LINEA AV/AC TORINO – VENEZIA Tratta VERONA – PADOVA

PROGETTO ESECUTIVO

IV02 – CAVALCAFERROVIA AL km 10+536,90

RELAZIONE CONFRONTO PD/PE

Figura 1: Inclusioni rigide

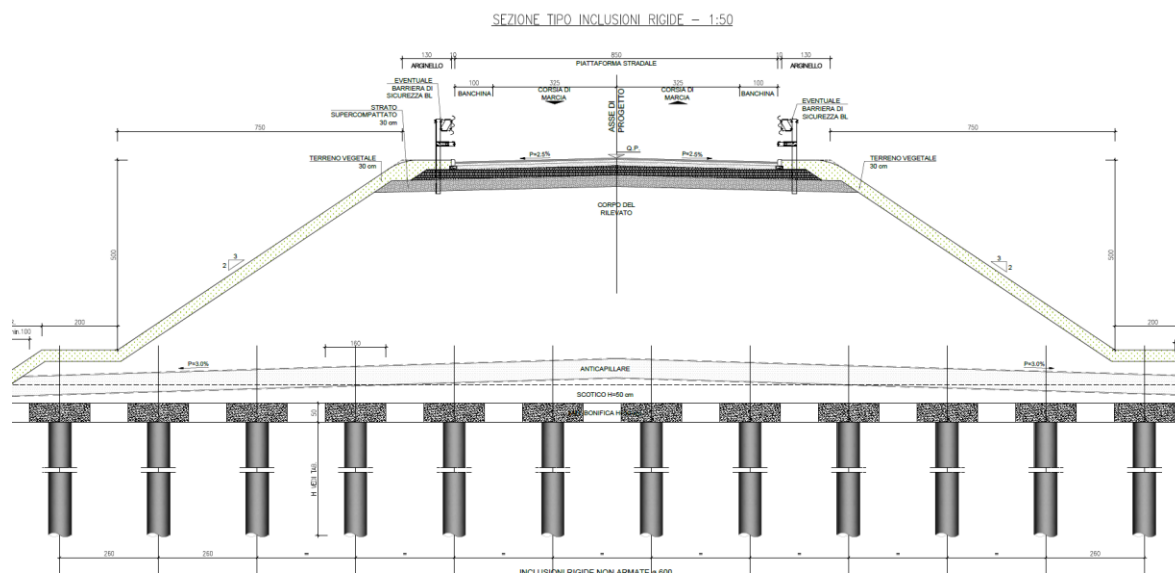
Per garantire i requisiti prestazionali dei rilevati stradali sono state previste in prossimità della Spalla A e della Spalla B delle inclusioni rigide non armate.

Le inclusioni saranno costituite da elementi colonnari $\Phi 600$ in calcestruzzo C25/30, avranno una lunghezza generalmente di 2-3 m ed un interasse di 2.6 m nelle direzioni trasversale e longitudinale alla strada.

Gli interventi saranno realizzati nei rilevati di approccio delle due spalle. Per la spalla A con un'estensione di 60m, per la spalla B con un'estensione di 60m.

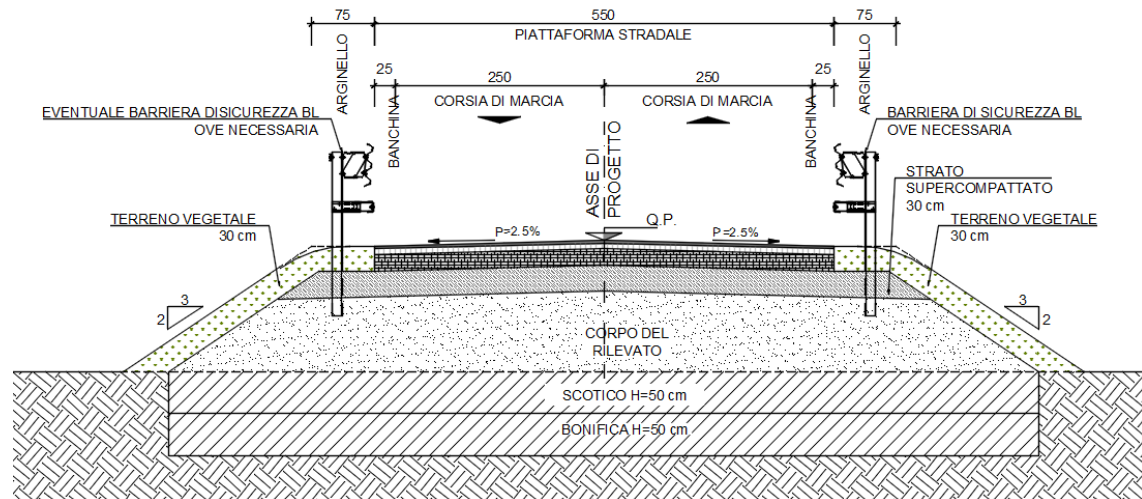
In accordo con il punto C.3 dell'istruttoria IN0D-RV-0000000651 è stata redatta un'apposita tavola di sezioni tipo che descrivono le viabilità di progetto. Tuttavia, contrariamente a quanto suggerito, non è stato eliminato il doppio senso di marcia dalla viabilità vicinale; mantenendone inalterata la larghezza complessiva della piattaforma si è provveduto invece a riorganizzare la distribuzione degli elementi al suo interno. Nello specifico, per una larghezza complessiva di 5.50 m sono state previste due corsia di marcia da 2.50 m, con annesse banchine da 0.25 m.

Figura 3: Sezione trasversale PE

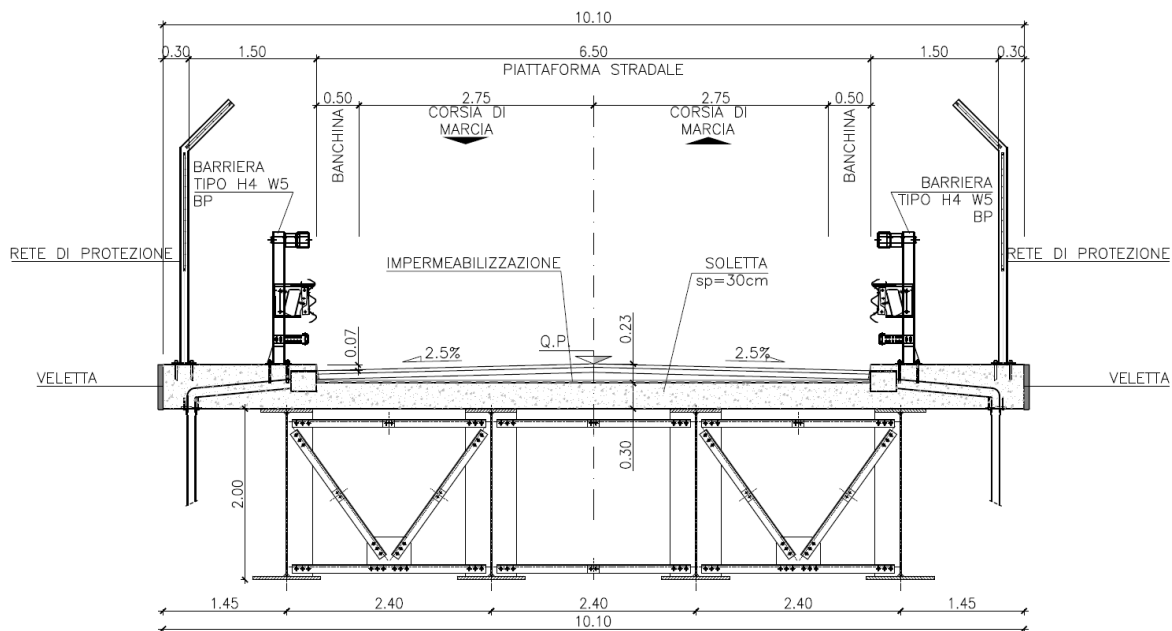
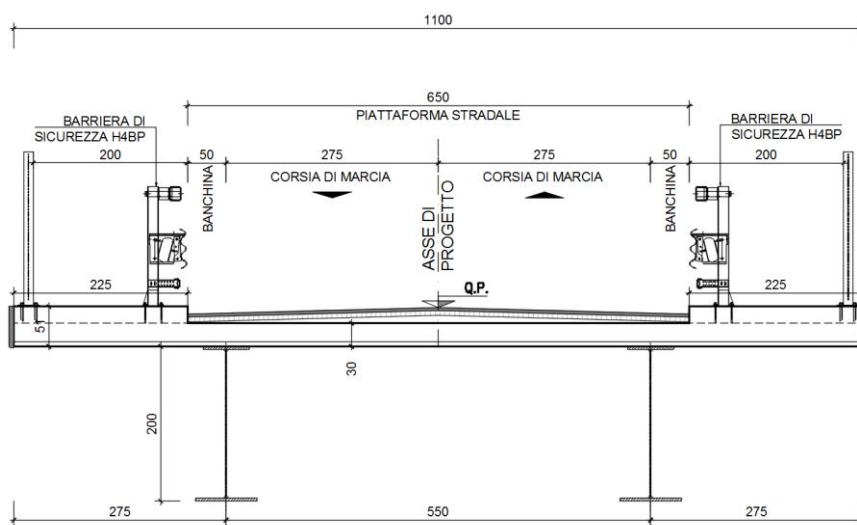
Nel PD, lungo l'opera di scavalco della Linea AV, era prevista l'installazione di barriere di sicurezza Bordo Ponte classe H4 W5 ($WN \leq 1.7$ m). Tale scelta, tuttavia, non risultava compatibile né con lo spazio di 1.50 m disponibile a tergo delle barriere sull'impalcato, né con la presenza delle reti antigetto.

In accordo con il p.to C.4 dell'istruttoria INOD-RV-0000000651, nel Progetto Esecutivo le barriere sono state modificate e previste pari a delle Bordo Ponte classe H4 W3 ($WN \leq 1.0$ m); l'impalcato è stato inoltre allargato di 90 cm portando la larghezza sull'opera da 10.10 m a 11.0 m.

Figura 5: Carpenteria pila PE

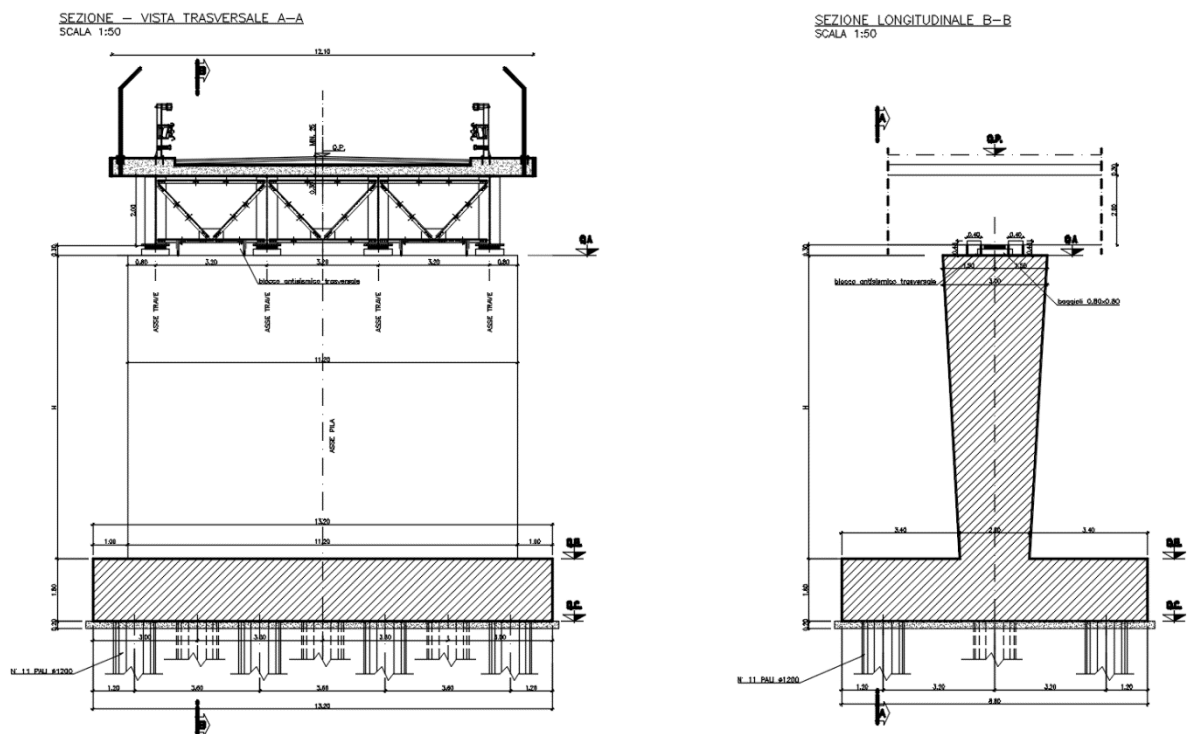
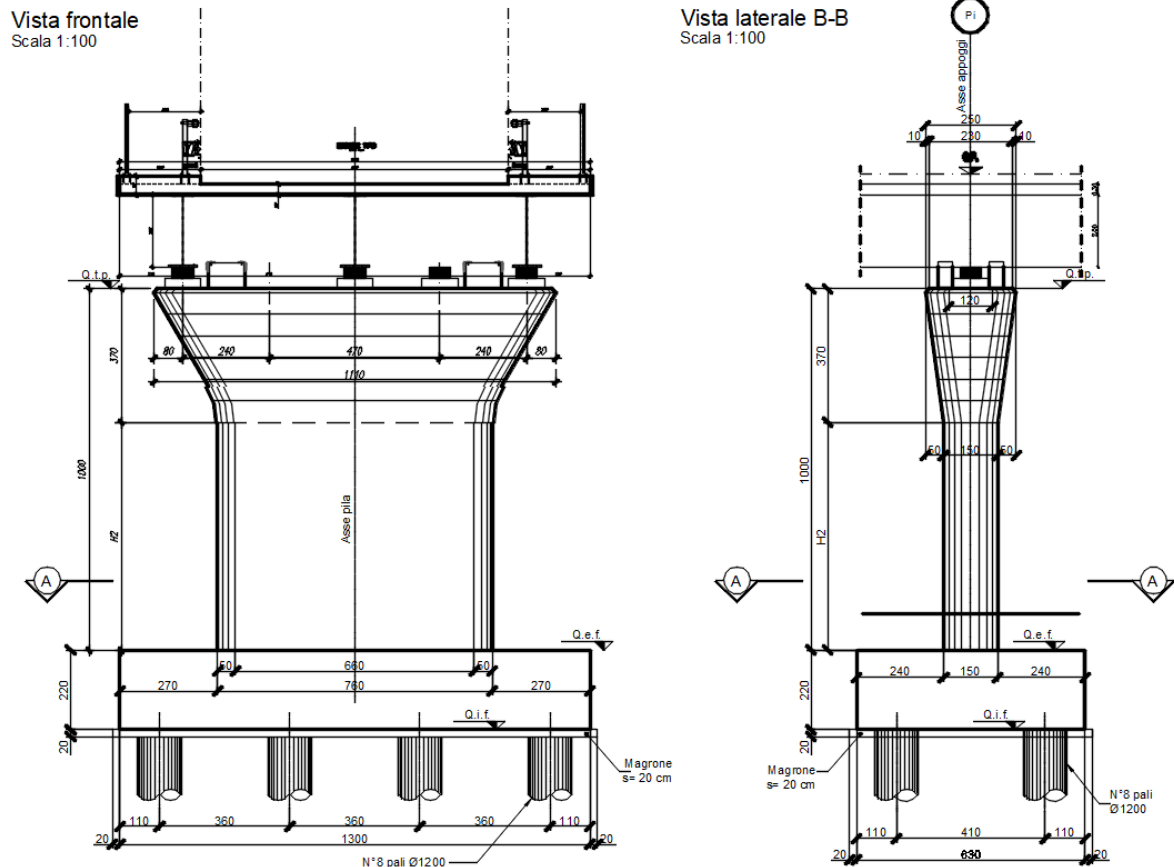
Le sottostrutture presenti nel PD presentavano un fusto di larghezza costante ed in sezione una rastremazione dalla base alla testa della pila di 1.0m, passando da 2.00m a 3.00m in sommità.

La soluzione presente nel PD costringe, all'atto dell'esecuzione della carpenteria, di impostare casseri variabili in funzione dell'altezza, con pendenze sempre differenti.

La soluzione proposta nel PE semplifica le lavorazioni in cantiere realizzando tutte le pile del lotto in oggetto con un fusto costante, di altezza variabile in funzione dell'altezza della pila ed un ingrosso in sommità costante per tutte le pile.
